**Modulo per la presentazione delle osservazioni per i piani/programmi/progetti sottoposti a procedimenti di valutazione ambientale di competenza statale**

**ID: Codice procedura (ID\_VIP/ID\_MATTM): 12691**

**“Progetto di un impianto eolico denominato “Pitigliano” ubicato nei comuni di Pitigliano (GR) e Sorano (GR) costituito da 20 (venti) aerogeneratori di potenza nominale 7,0 MW per un totale di 140,0 MW con relative opere connesse ed infrastrutture indispensabili”**

## TESTO DELLE OSSERVAZIONI

**Immagine 3. Cumulo di una parte di impianti eolici, fotovoltaici e geotermici industriali in progettazione ed esistenti intorno all’eolico industriale “Pitigliano”.**

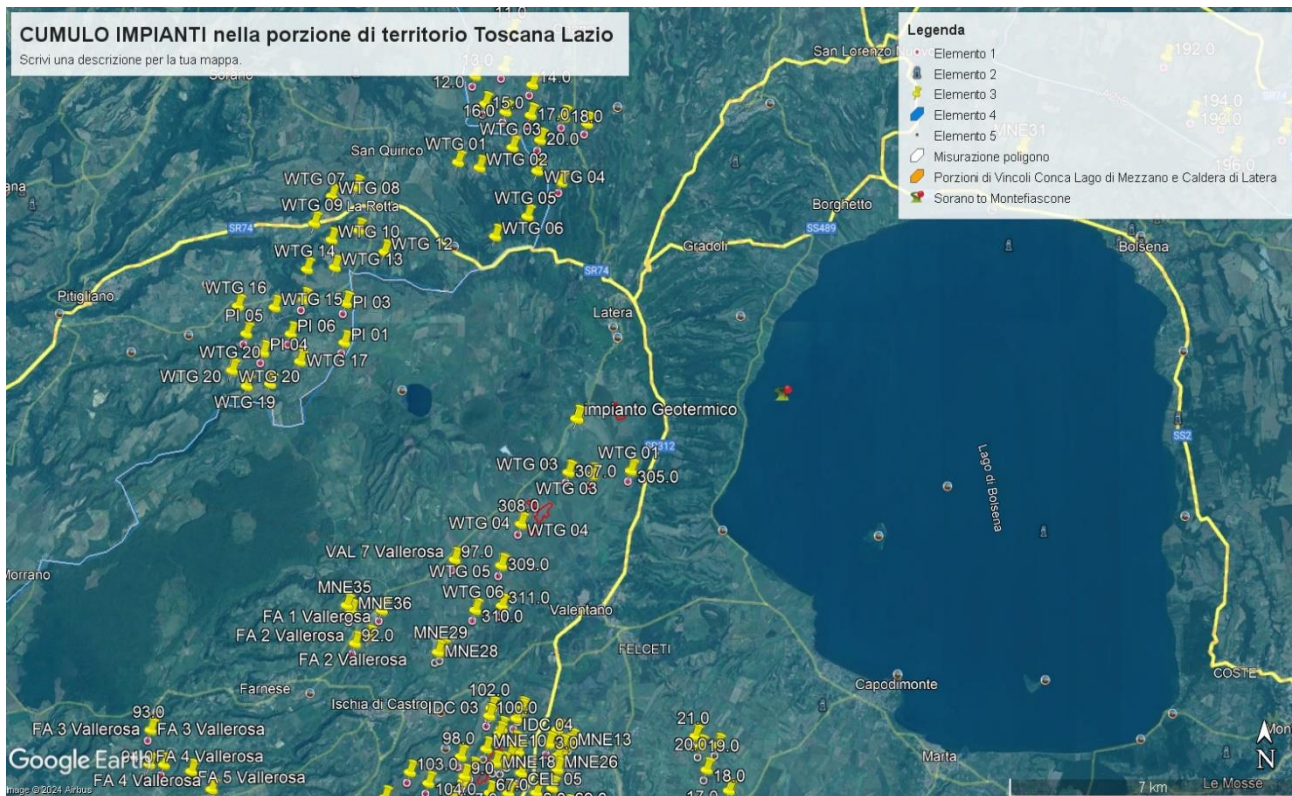
Tornando alle Linee guida nazionali, l’allegato IV dedica il paragrafo 3 agli impatti visivi e quelli sui Beni Culturali, Paesaggistici, Naturalistici e Culturali, dove viene detto che la valutazione dell’impatto visivo dovrà essere effettuata tenendo conto “**degli elementi caratterizzanti e qualificanti il paesaggio, effettuata alle diverse scale di studio (vasta, intermedia e di dettaglio...**”. Le analisi debbono non solo definire l’area di visibilità dell’impianto eolico industriale, **ma anche il modo in cui l’impianto viene percepito all’interno del bacino visivo**. Le analisi visive debbono inoltre tener in opportuna considerazione **gli effetti cumulativi derivanti dalla compresenza di più impianti**”. Nella Relazione Paesaggistica e nello Studio di Impatto Ambientale prodotte dalla proponente come già evidenziato è stato ignorato il vincolo paesaggistico di notevole interesse pubblico ex articolo 136 del Codice dei

Beni Culturali “*Ambito paesaggistico, geologico e geomorfologico dell’orlo della caldera di Latera ...*” Non vengono nemmeno citati gli impianti eolici in progetto al MASE, il “Rempillo” (6 aerogeneratori) e un altro in verifica amministrativa di 14 aerogeneratori e 72, 6 MW. Ad oggi nei territori di Pitigliano, Sorano e in quello limitrofo potenzialmente potrebbero essere insediati 40 aerogeneratori alti 200 metri e larghi 170. Ma la proponente non cita neanche altri impianti che creerebbero il cumulo e quindi maggiore impatto. Infatti, sul territorio della “Città del Tufo” (Sorano e Pitigliano) impatterebbero anche l’impianto eolico “Montarzo” di Onano con 13 aerogeneratori con le dimensioni ricordate, l’altro eolico industriale nel territorio di Valentano con sette aerogeneratori (stesse dimensioni), gli impianti di Farnese con un minieolico di 3 Torri alte 60 metri già installate in località Poggio del Crognolo e l’impianto eolico industriale “Vallerosa” (7 aerogeneratori alti 200 metri e larghi 158 metri) in procedura VIA presso la Regione Lazio. Inoltre, altri impianti del minieolico già presenti a Valentano, Cellere e Piansano e due progetti eolici industriali con le stesse dimensioni (200 m x 170 m) nel Comune di Ischia di Castro. La valutazione del cumulo non prende neanche in considerazione gli impianti industriali di fotovoltaico e agrivoltaico in progetto a Farnese, Valentano, Ischia di Castro, Cellere. L’impianto geotermico in procedura Via al MASE, progettato nella Caldera di Latera. Quindi è stata effettuata una valutazione del potenziale impatto cumulativo non veritiera a dispetto di quanto affermato dalla proponente che sostiene di aver preso in considerazione uno spazio di 10 km intorno al suo impianto per gli impatti che si creerebbero.

Riguardo al cumulo degli impianti FER, le mappe prodotte dalla proponente riguardano, come già evidenziato, soltanto una parte molto piccola degli impianti FER dell'area intermedia e vasta e in particolare di quelli eolici che contribuiscono a creare un notevole cumulo e la saturazione del territorio tosco laziale. Riguardo al cumulo dei soli impianti eolici si riporta la mappa dell'intervisibilità degli impianti eolici elaborata dall'Associazione nazionale “Amici della Terra”.

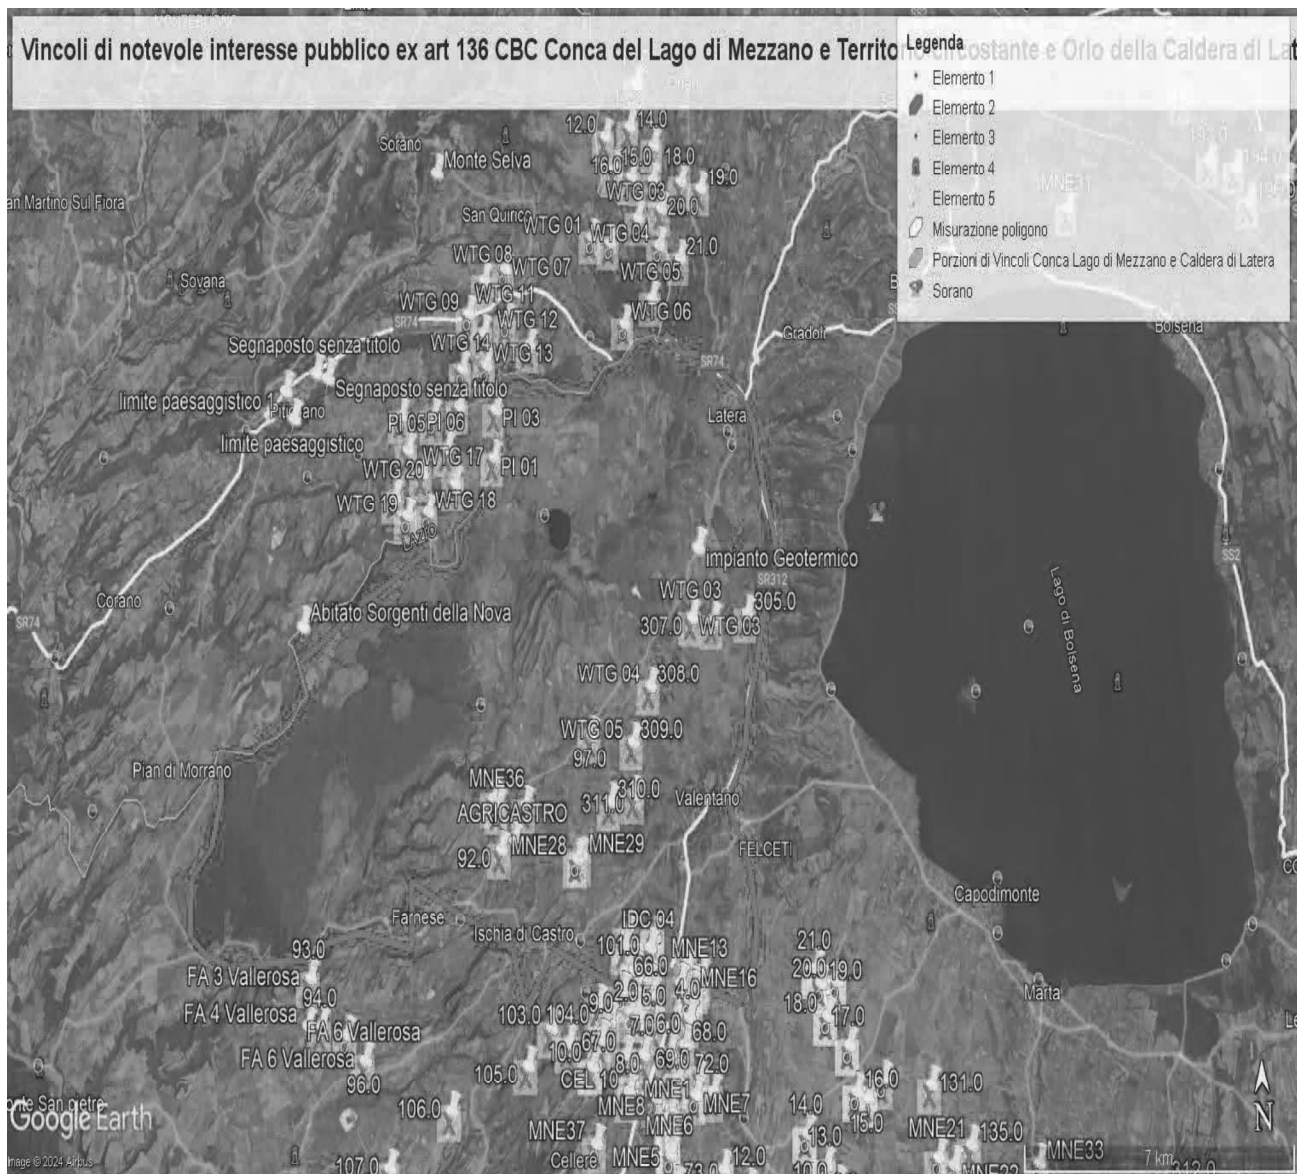
Al contrario si evidenzia che l'impianto eolico industriale citato non solo ricadrebbe con tutti e 20 gli aerogeneratori all'interno delle fasce di rispetto di 3 km di due vincoli paesaggistici di notevole interesse pubblico esistenti nella Regione Lazio e con una parte di essi nel vincolo paesaggistico del Centro abitato di Sorano ( GR) quindi in aree non idonee all'installazione di impianti di energia rinnovabile. Addirittura, alcuni aerogeneratori sarebbero ubicati a poche centinaia di metri dai perimetri dei due vincoli paesaggistici laziali ex art 136 del CBC.

Come è illustrato nell'immagine si ribadisce che l'impianto industriale "Pitigliano" ricade completamente all'interno delle fasce di rispetto dei due vincoli di notevole

interesse pubblico e lambisce quelle di un terzo vincolo e quindi come affermato dal Consiglio di Stato nelle sentenze citate, l'impianto è insediato in area non idonea ai sensi dell'art. 20 comma 8 lettera c quater del D.Lgs. n. 199/2021 e ss.mm.ii al contrario di quanto sostiene la proponente.

**IMMAGINE n. 2** Impianto eolico industriale “Pitigliano” e distanze aerogeneratori dai Vincoli della Conca del Lago di Mezzano...

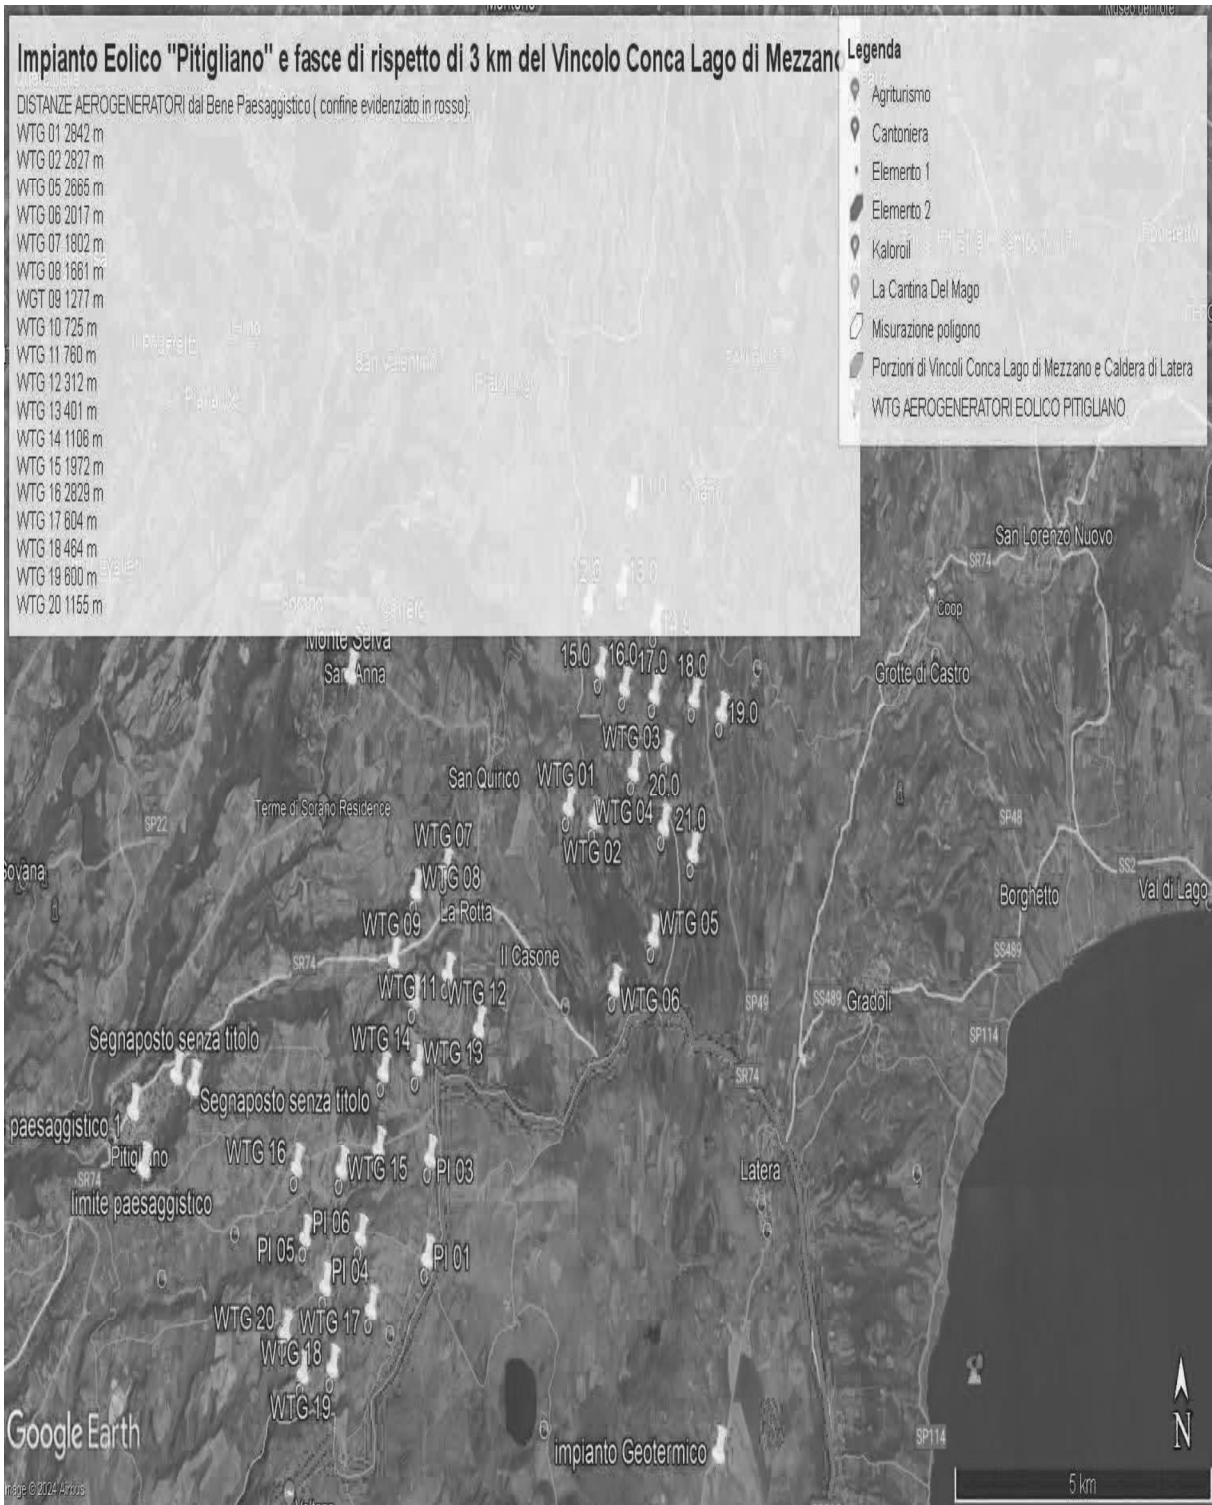
ma nelle sue immediate vicinanze ( a soli 100 metri i primi due aerogeneratori) oltre ad impattare sul territorio e sulle economie di cinque Comuni del Lazio (Farnese, Onano, Latera, Valentano, Grotte di Castro e Gradoli ) si trova nelle fasce di rispetto dei Beni di notevole interesse pubblico come si è evidenziate nelle Osservazioni precedenti e crea degli impatti negativi anche sui beni naturalistici come verrà dettagliato nell'Osservazione relativa alla Vinca. Inoltre, andrebbe a sommarsi al già enorme cumulo di impianti eolici e fotovoltaici e geotermici che creano una elevata criticità ambientale nella provincia di Viterbo e interferiscono anche con il territorio toscano come si può vedere dalle varie immagini dell'Allegato n. 1.

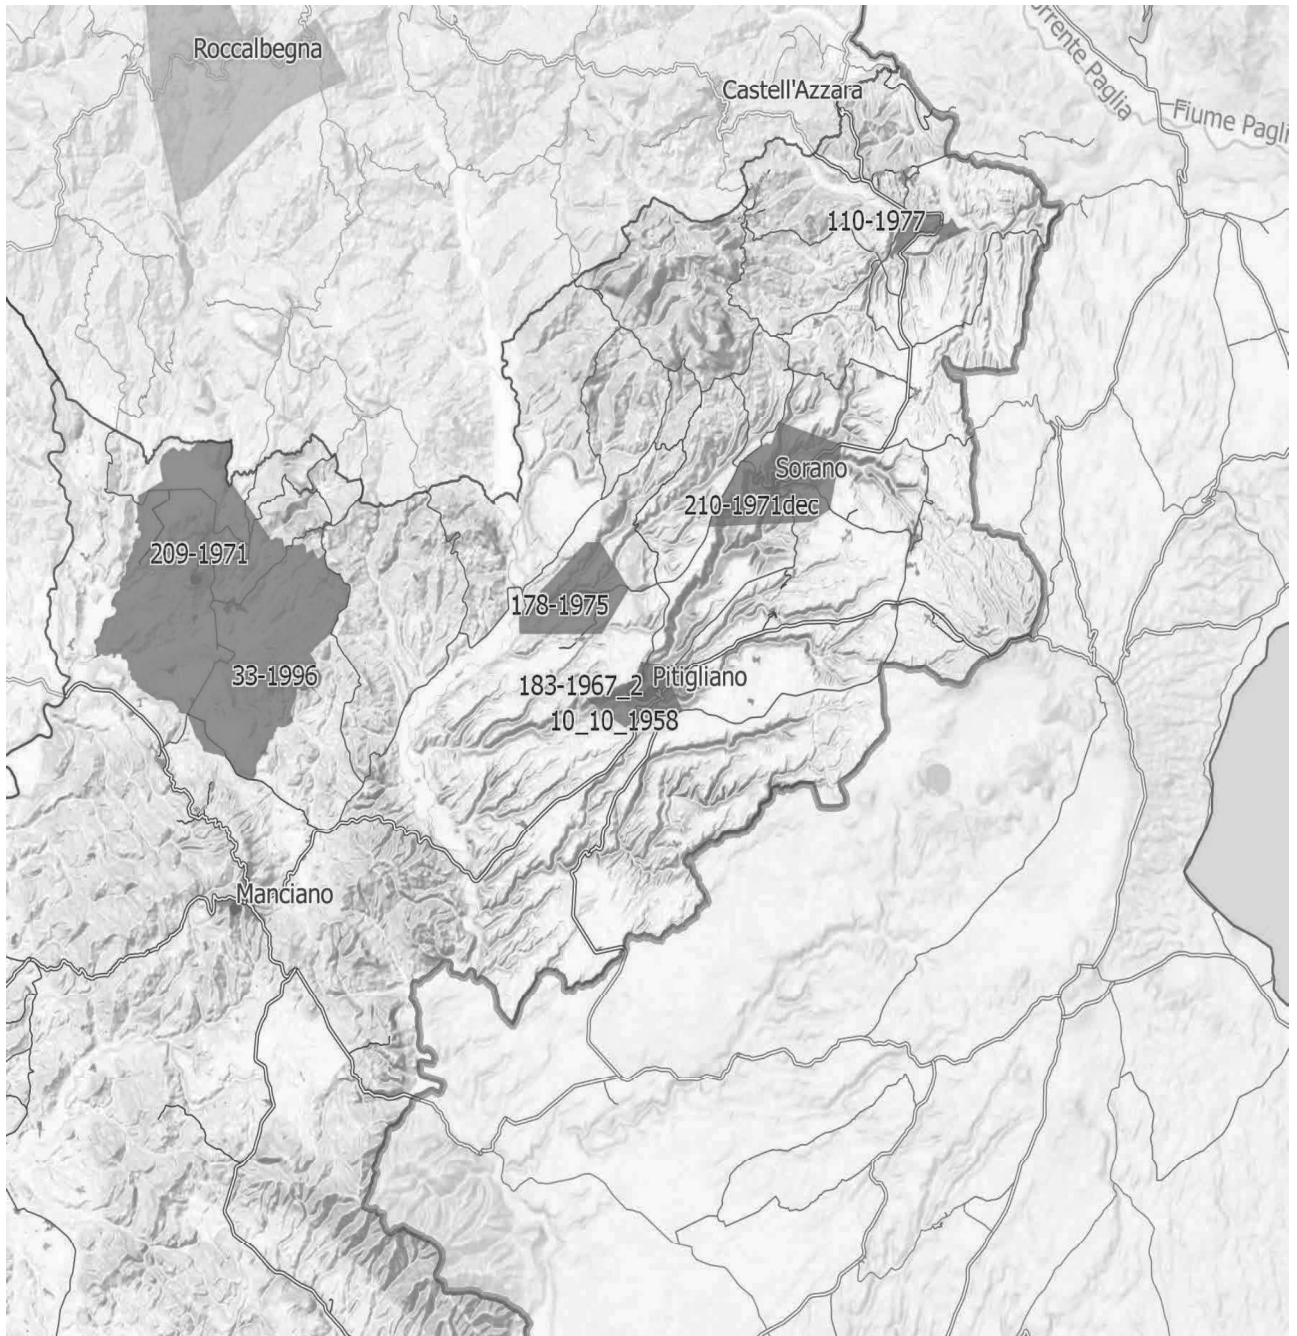
*Inoltre, come sostiene la Proponente parte dell'impianto si verrebbe a trovare a 3,5 km dal centro abitato di Sorano. Infatti, tre degli aerogeneratori WTG 08, 09, 10 sono addirittura all'interno delle fasce di rispetto dei 3 km del suo vincolo paesaggistico di notevole interesse pubblico ex art 136 del CBC. Si evidenzia che così si crea*

un'ulteriore incompatibilità con la tutela del Paesaggio.
